平成 29 年 8 月 1 日

神戸公害患者と家族の会  
西淀川公害患者と家族の会  
公益財団法人 公害地域再生センター（あおぞら財団）  
特定非営利活動法人 地球環境市民会議(CASA)  
特定非営利活動法人 気候ネットワーク  
神鋼石炭火力公害問題灘区連絡会  
石炭火力発電問題を考える市民ネットワーク  
ひょうご ECO クラブ

神戸製鉄所火力発電所環境影響評価準備書に対する兵庫県知事意見作成にあたって  
要請

【図1 バックグラウンド濃度に対する石炭火力発電所の寄与の考え方】

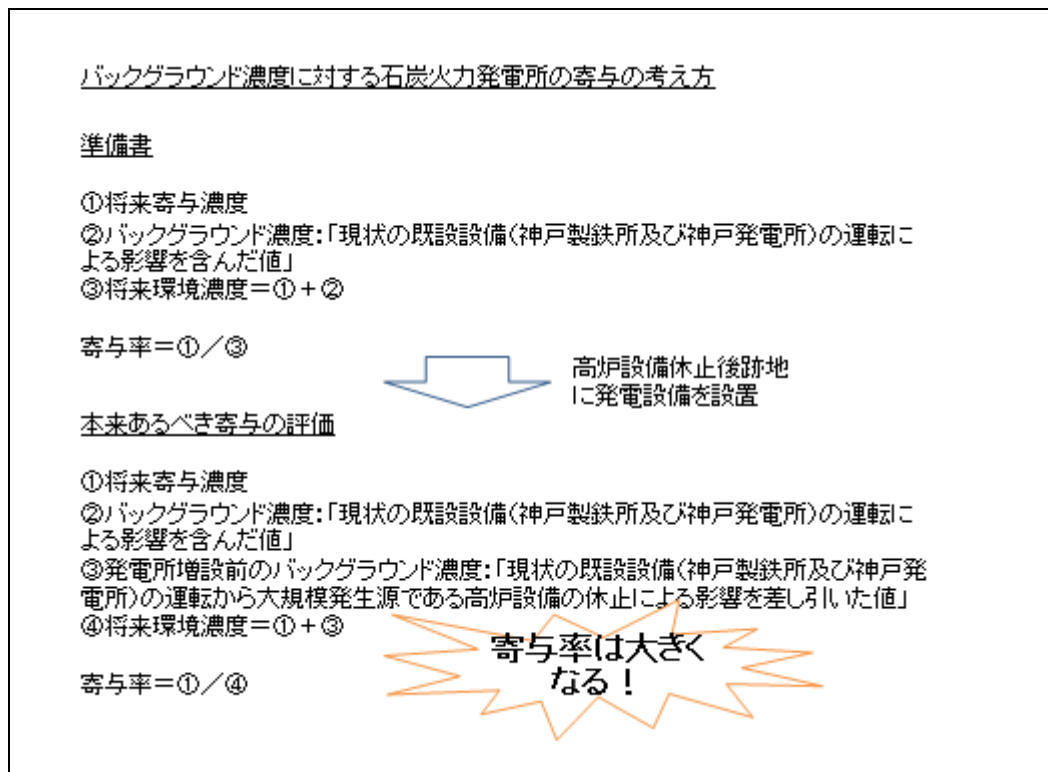
しかし、準備書（あらし）の「はじめに」<sup>1</sup>には、「平成25年5月に鋼材事業の構造改革を決定し、神戸製鉄所の高炉をはじめとする上工程設備を休止し、加古川製鉄所に集約することで鋼材事業の競争力強化を図るとともに、その休止する高炉跡地の活用策として火力発電所の増設による電力供給事業の拡大の可能性を検討してきました。…（中略）…神戸製鉄所の高炉跡地を活用した石炭火力発電所の導入を計画し…」との記載があり、神戸製鉄所の中核である高炉設備を休止した跡地に今回の石炭火力発電所を設置するものと考え、準備書におけるバックグラウンド濃度の設定に重大な瑕疵があるものと考えられます（次頁図1参照）。

すなわち、大規模発生源である高炉設備の休止に伴い、これら発生源の影響を差し引いた将来バックグラウンド濃度『現状の既存設備（神戸製鉄所及び神戸発電所）の運転による影響を含んだ値から大規模発生源である高炉設備の休止を考慮した値』を改めて設定したうえで、寄与度を算定しなければ、当該石炭火力発電所の将来環境に対する真のインパクト、寄与は明ら

準備書による当該発電所からの環境に対する寄与は、将来の神戸製鉄所の全体設備計画を無視した予測手順に基づいて算定し、高いバックグラウンド値を設定することにより、当該発電所の真の環境への寄与を隠し、より低くみせていると言わざるを得ません。

環境影響評価の理念である住民理解を得て事業を進めるためには、この点について改めて評価をやり直し、当該発電所の将来にわたる真の環境影響評価を提示する必要があると考えます。「準備書」は、環境影響評価の結果について住民等の意見を聞くための「準備」書ですから、恣意的なバックグラウンド値設定を是正し、改めて、知事意見、市長意見、住民等意見を聴く手続を踏まなければならないはずです。

【図 2 環境保全協定値と排出削減対策措置の考え方】

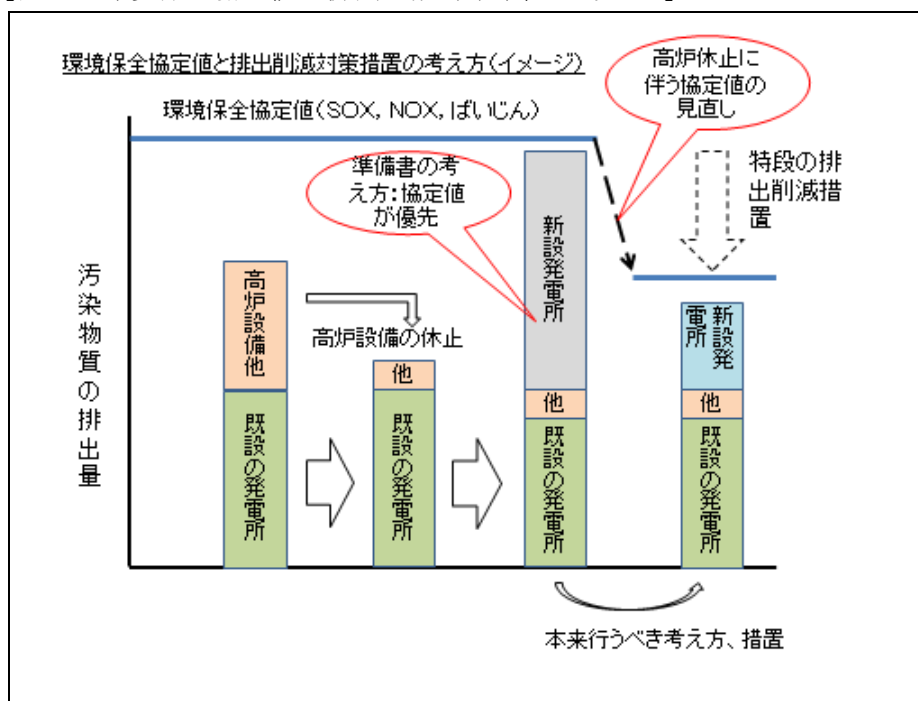
(1)①で指摘した問題点と同様、大規模発生源である高炉設備の廃止、当該発電所の設置という計画を見据えると、現在の環境保全協定値は、見直す必要があります。環境保全協定は、発電所ではなく、高炉設備の稼働を前提としたものです。この機会に、神戸市は、神戸製鋼所との環境保全協定をゼロベースで見直す必要があります。そのうえで、当該発電所の総排出量と環境に対するインパクトを改めて明らかにし、当該神戸・阪神地域の環境の改善に本当に寄与する取り組みがなされているか、当準備書段階で評価する必要があると考えます。2017 年 7 月 25 日の説明会において、事業者は、今後、神戸市との間で環境保全協定を締結し直すことを表明しました。しかし、環境保全協定の見直しは、準備書の手続の前に行うべきものであり、その協定の内容を準備書・評価書に盛り込むべきです（図 2）。

【図 3 火力発電効率 B 指標】

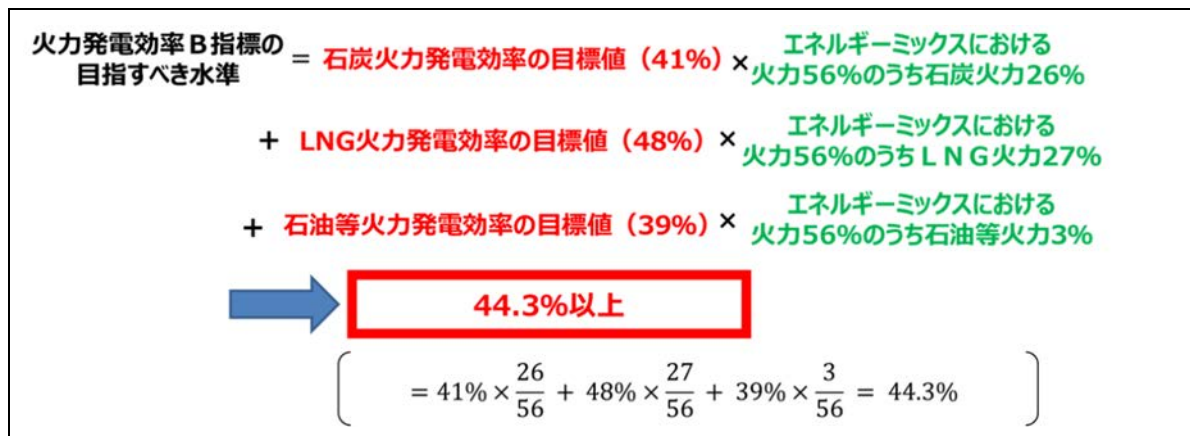
温暖化対策は、小売事業者 (本件でいえば、関西電力) だけが行えばよいものではありません。省エネ法のいわゆる「火力発電効率B指標」(図 3) は、神戸製鋼のような発電事業者単位の目標として、火力発電効率が 44.3%以上となることを求めています。

【図4 電源別CO<sub>2</sub>排出量】

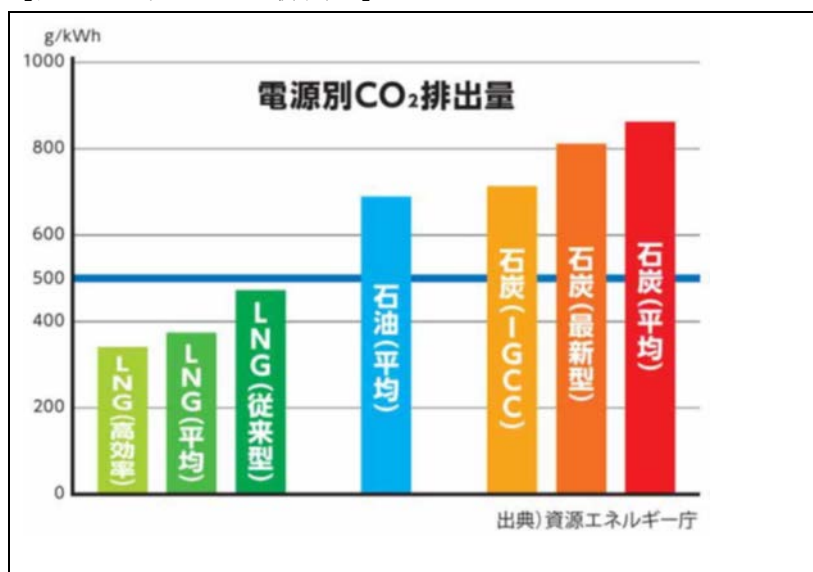
今回の計画の発電所は、天然ガスよりも大幅に効率の低い石炭火力発電所であるため、計画値で 43%にとどまっています。図 4 からわかるように、USCの技術を用いた石炭火力発電は、温暖化対策という観点からすると、利用可能な最善の発電方法とは到底いえないものです。
